Mission régionale d'autorité environnementale
PROVENCE ALPES CÔTE D'AZUR

Avis délibéré
de la Mission régionale d'autorité environnementale
Provence-Alpes-Côte d'Azur
sur la révision générale du plan local d'urbanisme (PLU) de
Crillon-le-Brave (84)

N° MRAe
005589/A PP

Figure 2: localisation des zones 1AUrsf2 et 1AU. Source : zonage.

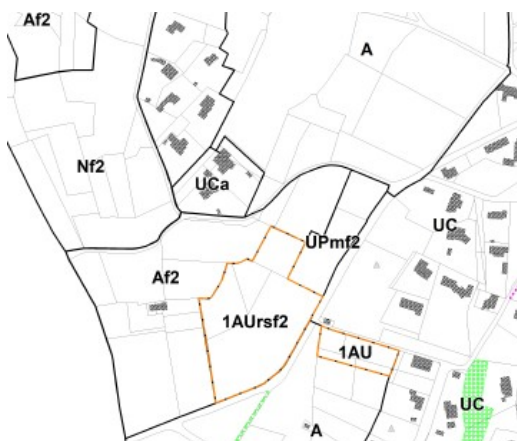
Le règlement graphique du PLU révisé délimite des zones à urbaniser 1AUrsf2 (résidence senior) et 1AU (8 logements) à l'ouest de l'enveloppe urbaine existante (cf. figure 2).

La MRAe relève que la carte graphique du document d'orientation et d'objectifs du SCoT de l'Arc Comtat-Ventoux identifie une coupure d'urbanisation à maintenir à l'ouest de l'enveloppe urbaine existante de Crillon-le-Brave (cf. figure 3). Cette coupure – à dominante agricole ou naturelle – joue un rôle écologique en préservant la fonctionnalité des milieux naturels et en permettant le déplacement des espèces. Elle ne figure dans aucune pièce du projet de PLU (règlement, OAP de « *mise en valeur des continuités écologiques* »).

Les zones à urbaniser 1AUrsf2 et 1AU sont situées au sein de cette coupure d'urbanisation à maintenir, identifiée au SCoT. Pour la MRAe, les principes d'implantation des bâtiments, sur toute la largeur de la parcelle, exposés dans les OAP « *chemin de Caromb* » (zone 1AUrsf2) et « *route de la salle polyvalente* » (zone 1AU), ont pour effet d'aggraver la fragmentation des milieux et de constituer un obstacle au déplacement des espèces. La probable pose de clôtures accentuera cet effet de coupure.

La compatibilité du projet de PLU avec le SCoT qui prévoit une coupure d'urbanisation à maintenir à l'ouest de l'enveloppe urbaine existante n'est donc pas justifiée.

La MRAe recommande de revoir la délimitation des zones 1AUrsf2 et 1AU en compatibilité avec la coupure d'urbanisation prescrite au document d'orientation et d'objectifs du SCoT de l'Arc Comtat-Ventoux.
